## DÉLIBÉRATION N°2024-195

# Délibération de la Commission de régulation de l'énergie du 24 octobre 2024 portant avis sur un projet d'arrêté fixant les conditions d'achat et de complément de rémunération de l'électricité produite par les installations au sol utilisant l'énergie solaire photovoltaïque et situées en métropole continentale d'une puissance crête installée inférieure ou égale à un mégawatt

**Figure 1 : Evolution trimestrielle des tarifs en fonction du ratio entre les volumes développés et les objectifs de développement, en application du mécanisme de dégressivité tarifaire**

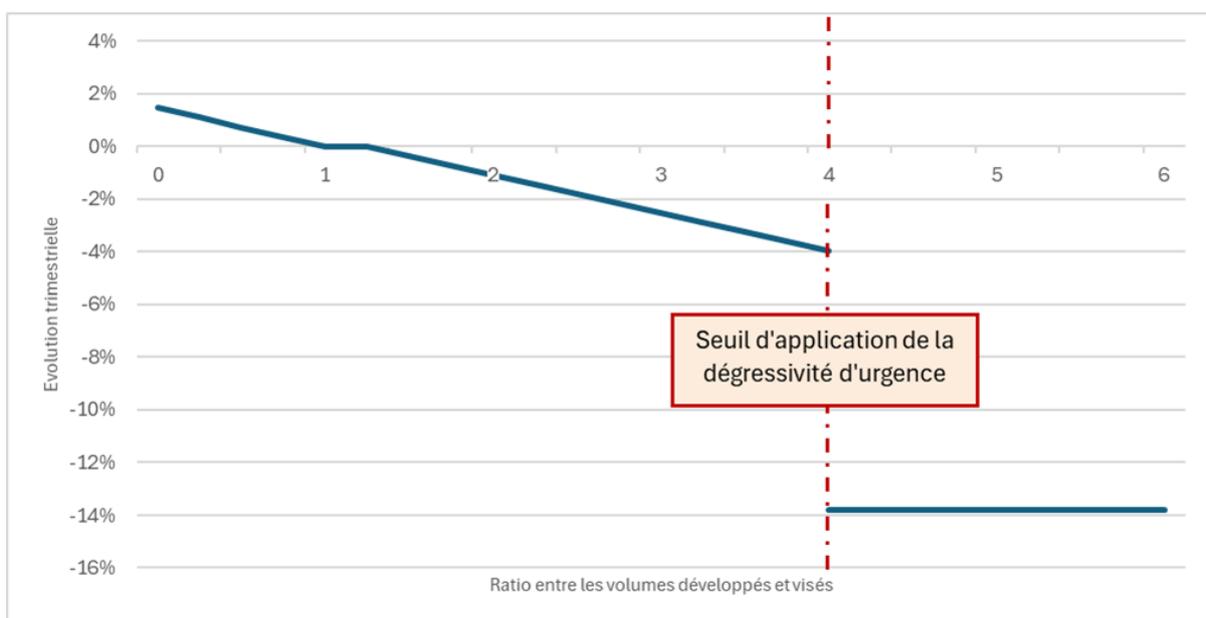
La CRE accueille favorablement les modifications susmentionnées du présent projet d'arrêté, lesquelles font suite à ses recommandations formulées dans le cadre de son avis sur le premier projet d'arrêté.

Elle note cependant que, dans sa version actuelle, l'arrêté S21 PV Bâtiment Métropole prévoit un coefficient d'évolution tarifaire supplémentaire, le coefficient « B<sub>N</sub> », qui vise à prendre en compte les effets d'apprentissage de la filière, traduits par une baisse structurelle trimestrielle des tarifs de -0,25 %. La CRE estime qu'une mise en cohérence du futur arrêté S24 PV Sol Métropole avec l'arrêté S21 PV Bâtiment Métropole sur ce point serait pertinente.

Plus généralement, la CRE estime qu'il serait pertinent d'interroger à nouveau, dans les prochains mois, le dimensionnement global de la courbe de calcul de la dégressivité tarifaire dans les deux arrêtés tarifaires photovoltaïques, afin de permettre un pilotage efficace des volumes (éviter des dépassements trop rapides des objectifs) tout en ne provoquant pas de « coup de frein » au développement de la filière, trop brutal et long à rattraper.

En effet, s'agissant de la pente de la courbe, un coefficient directeur trop faible en valeur absolue pourrait :

- ne pas permettre de ralentir efficacement un emballement jusqu'au dépassement du seuil d'urgence ;
- conduire à conserver un rythme de développement supérieur à l'objectif sans atteindre le seuil d'urgence, aboutissant à une atteinte prématurée des objectifs de planification prévus sur la totalité de l'arrêté à des niveaux de tarifs sous-optimaux.

Par ailleurs, vu l'asymétrie actuel de la courbe, qui prévoit un coefficient d'urgence important uniquement en cas de dépassement de quatre fois les objectifs de développement, la mise en œuvre d'une baisse tarifaire en cas d'application de ce coefficient d'urgence pourrait prendre une très longue période à être compensée par des hausses tarifaires en cas d'arrêt du développement des projets, ce qui n'est pas souhaitable du point de vue de la pérennité de la filière.

La CRE se tient à disposition des pouvoirs publics pour mener des travaux de réflexion sur le dimensionnement du mécanisme de dégressivité tarifaire, notamment afin de le rendre plus progressif, dynamique et symétrique.

**Figure 1 : Montant de la prime à l'excellence environnementale en fonction de la note ECS selon le projet d'arrêté**

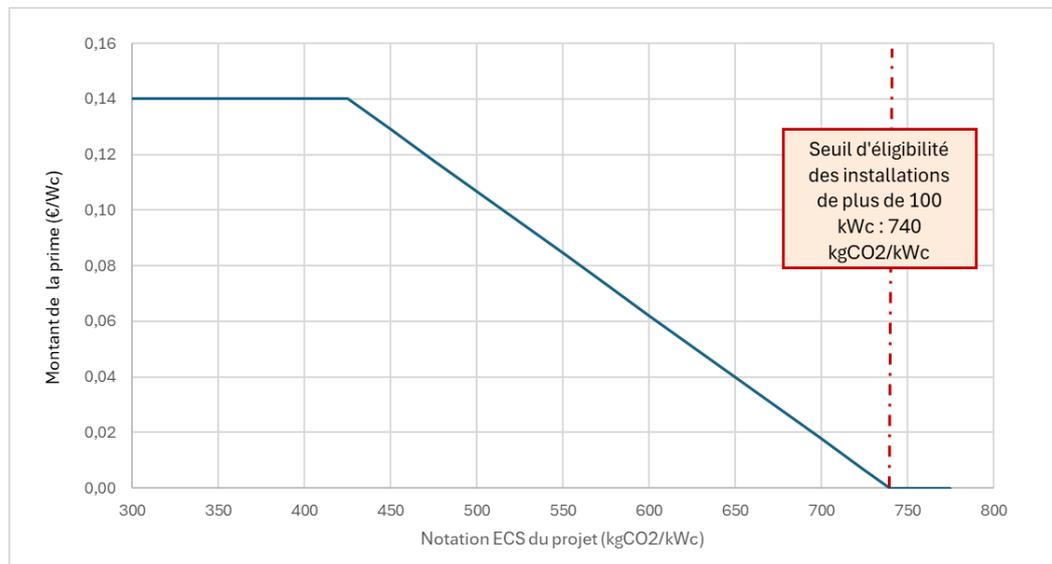
La version initiale du projet d'arrêté prévoyait d'octroyer la prime de 0,11 €/Wc à toutes les installations dont l'ECS, selon l'ancienne méthodologie de calcul, était inférieure ou égale à 350 kgCO<sub>2</sub>/kWc. Aucun montant de prime n'était prévu au-delà de cette valeur.

Figure 3 : Estimation de la rémunération totale des installations (en €/MWh, avec prise en compte de l'indexation depuis juillet 2023) en fonction de leur notation ECS

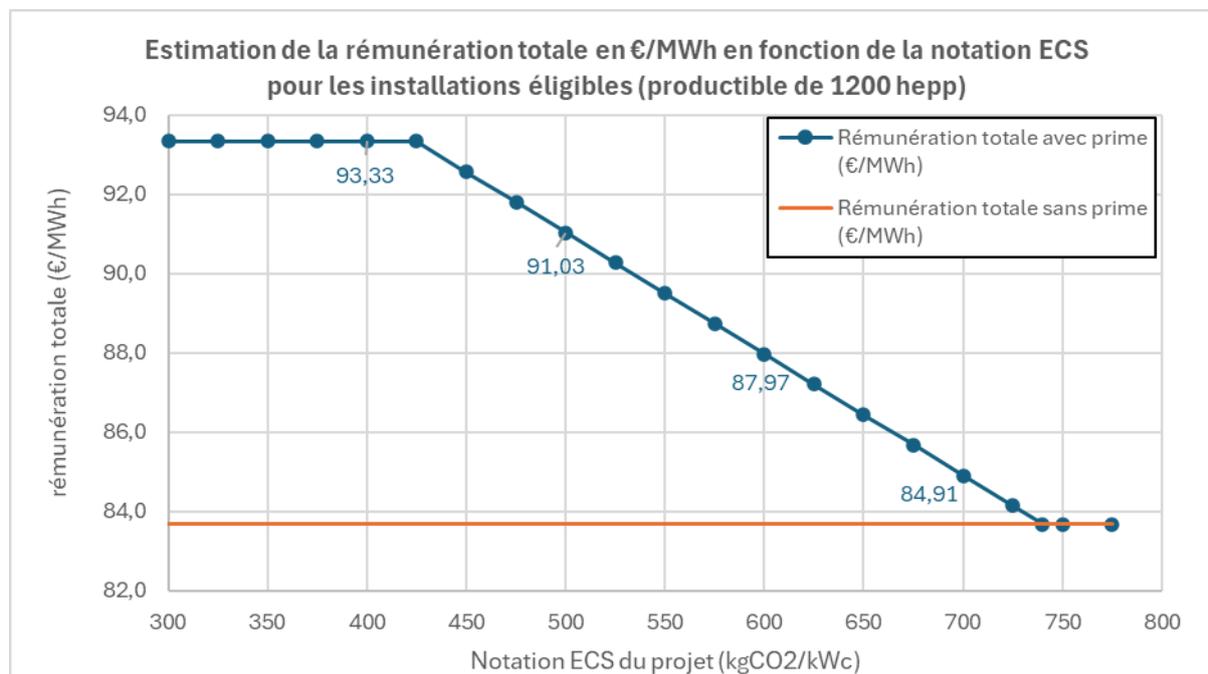
La CRE évalue le bonus de rémunération lié à l'attribution de la prime à l'excellence environnementale jusqu'à environ 10 €/MWh pour les installations les plus vertueuses, en considérant une installation fixe « moyenne ». Lors de la 8<sup>e</sup> période de l'appel d'offres PPE2 PV Bâtiment, la première prévoyant un changement de méthodologie relative à l'ECS similaire à celui introduit par la présente délibération, la CRE observait une notation ECS moyenne des dossiers comprise entre 625 et 650 kgCO<sub>2</sub>/kWh. Ainsi, la structure tarifaire globale du projet d'arrêté propose une rémunération totale évaluée à environ 87 €/MWh<sup>20</sup> pour une installation « moyenne » au regard de la notation ECS. Ce montant est légèrement supérieur au tarif recommandé par la CRE lors de sa précédente délibération, qui était de 85,6 €/MWh (les installations avec une ECS « moyenne » ne bénéficiaient pas de prime dans la précédente saison : la valeur de 85,6 €/MWh peut donc bien être considérée comme une valeur cible de rémunération globale).
